Европейская экономическая комиссия**Комитет по внутреннему транспорту****Всемирный форум для согласования правил
в области транспортных средств****Рабочая группа по вопросам шума****Шестьдесят четвертая сессия**

Общие поправки**Предложение по дополнению к Правилам № 63****Представлено экспертом от Европейской комиссии***

**«Едиобразные предписания, касающиеся
официального утверждения транспортных средств
категории L₁ двухколесных мопедов в связи
с производимым ими шумом звуком»**

Рис. 1
Позиции для выполнения измерений на транспортных средствах,
находящихся в движении

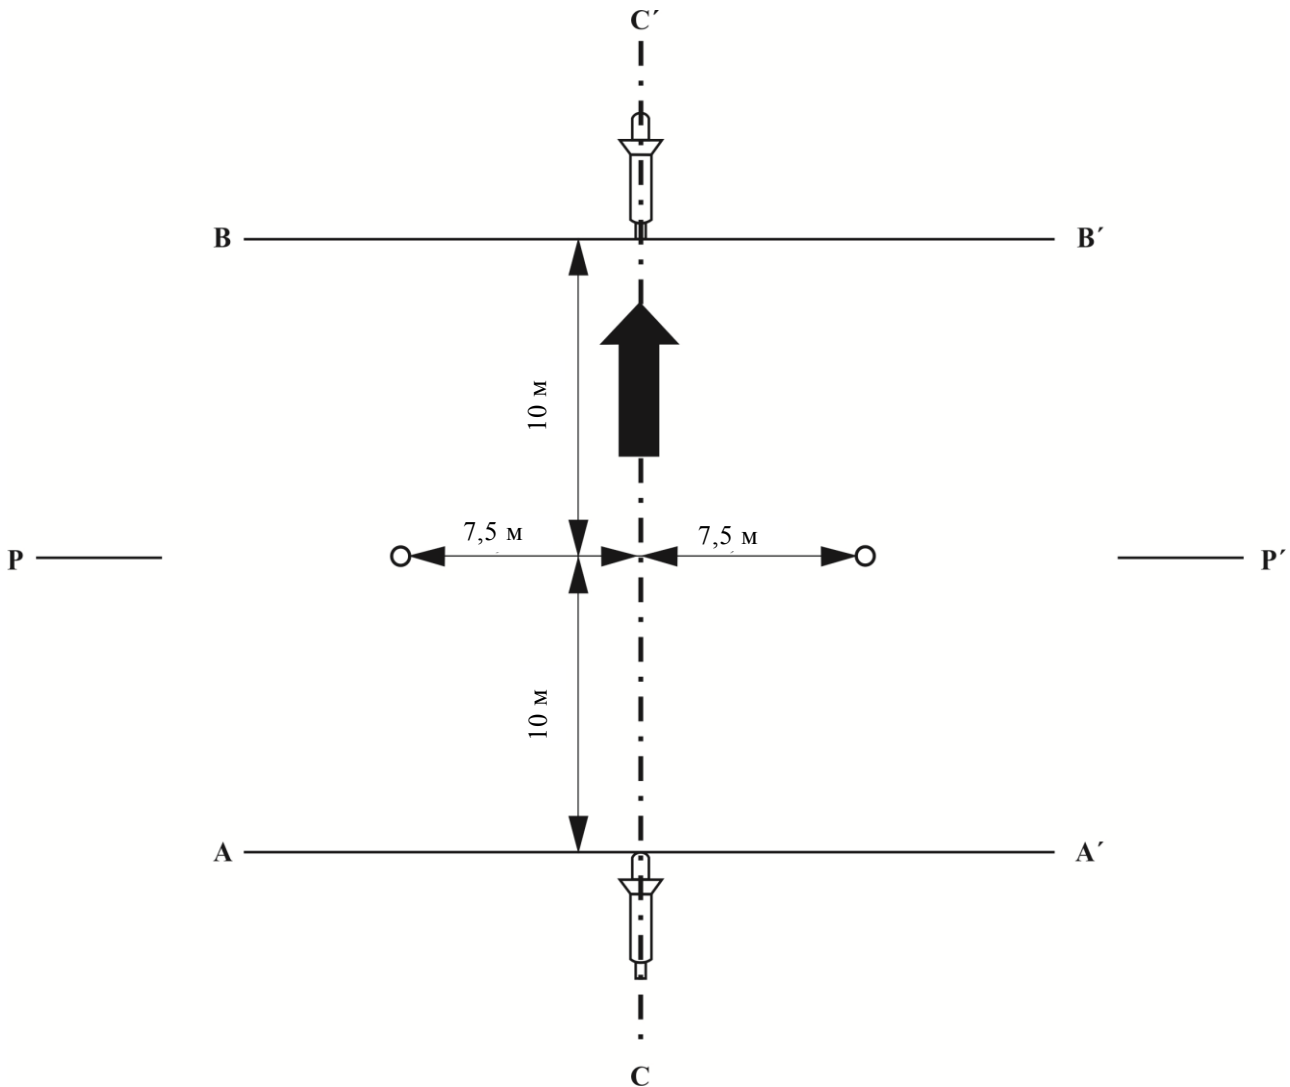
- 3.1.1.1 **Схема испытания показана на рис. 1.**

Рис. 2
 Положения для измерения уровня звука, производимого транспортным средством в неподвижном состоянии

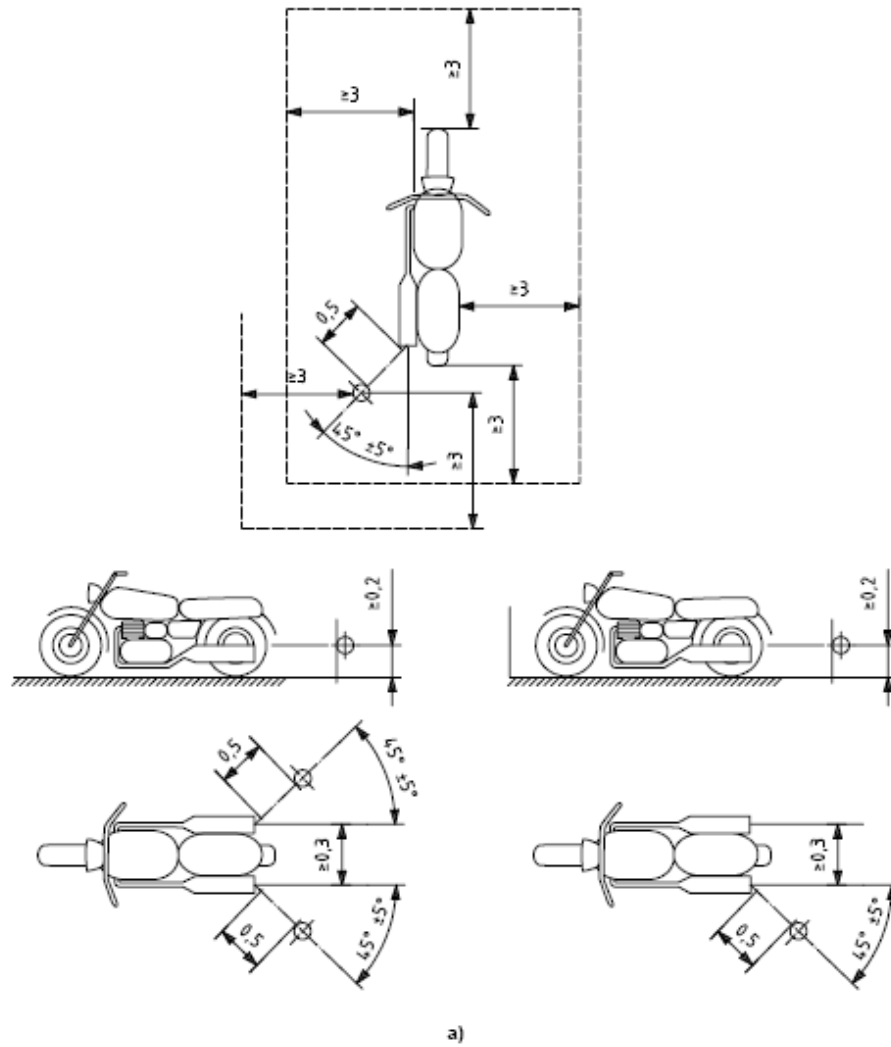
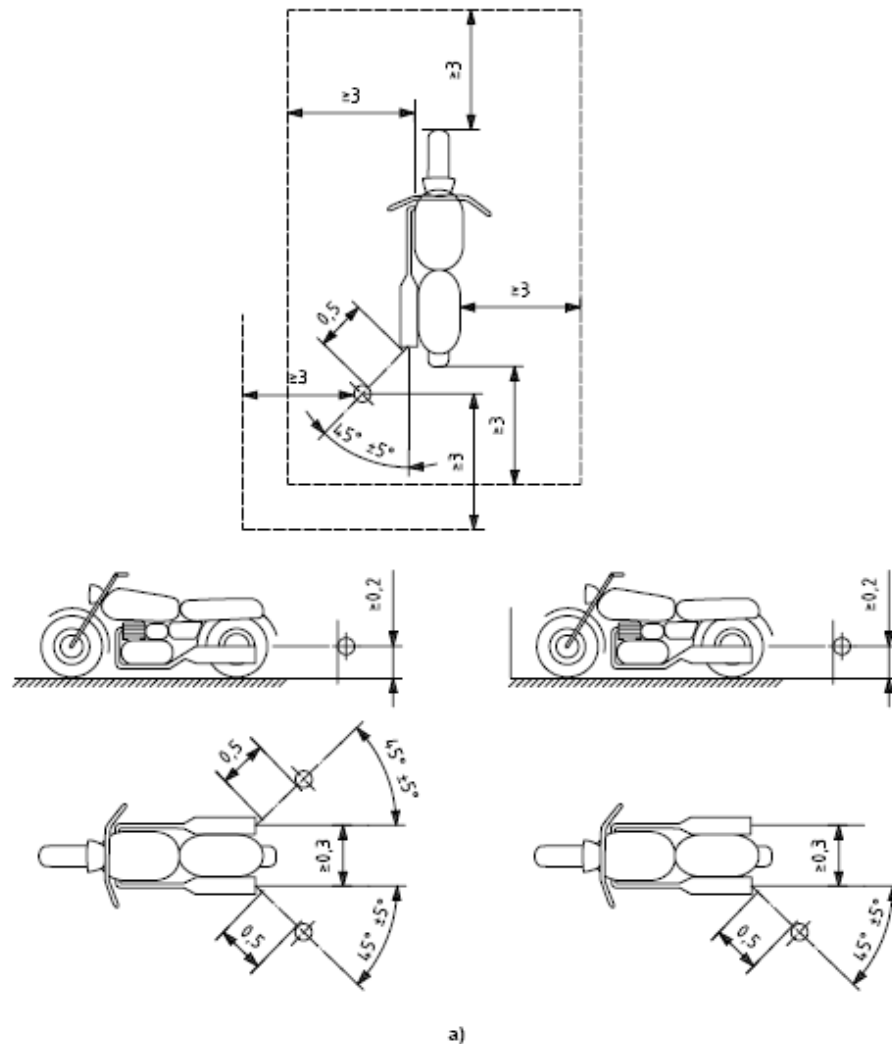
32. Рис. 2 и 4 были перенесены из нынешних частей документа в этот пункт, поскольку они относятся именно к нему. Номер рис. 4 был изменен на 3 для обеспечения правильного порядка следования.

~~Рис. 1~~

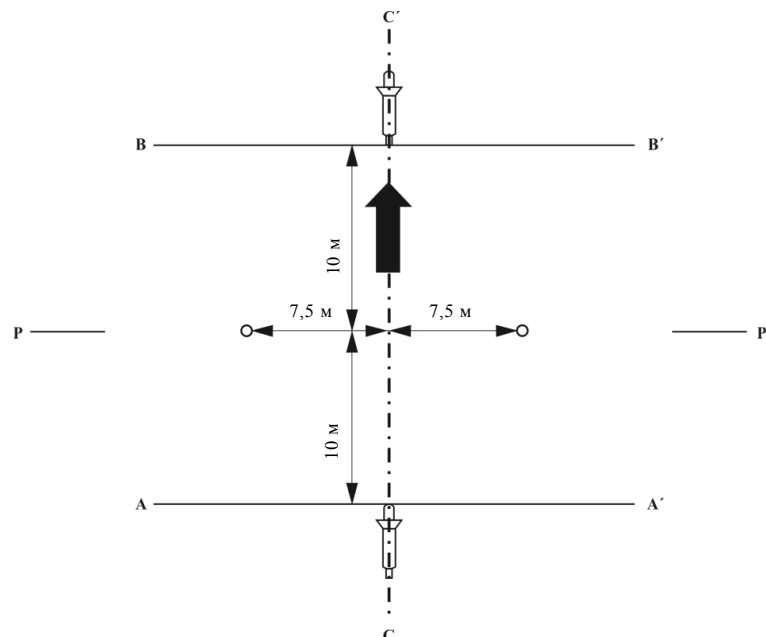
~~**Положения для измерений для движущихся транспортных средств**~~

Рис. 4.

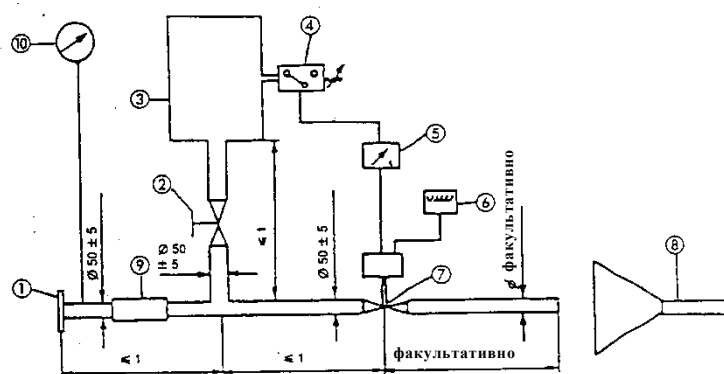
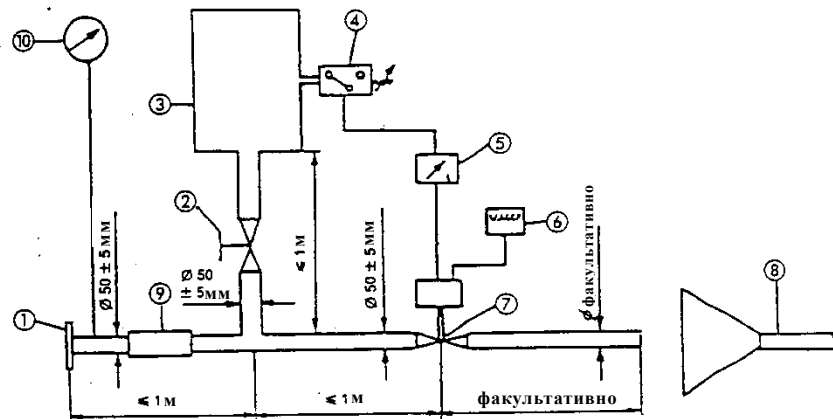
37. Рис. 3 был перенесен из пункта 5.3 в настоящий пункт, поскольку он имеет к нему непосредственное отношение, а его номер был изменен на 4 для обеспечения правильного порядка следования.
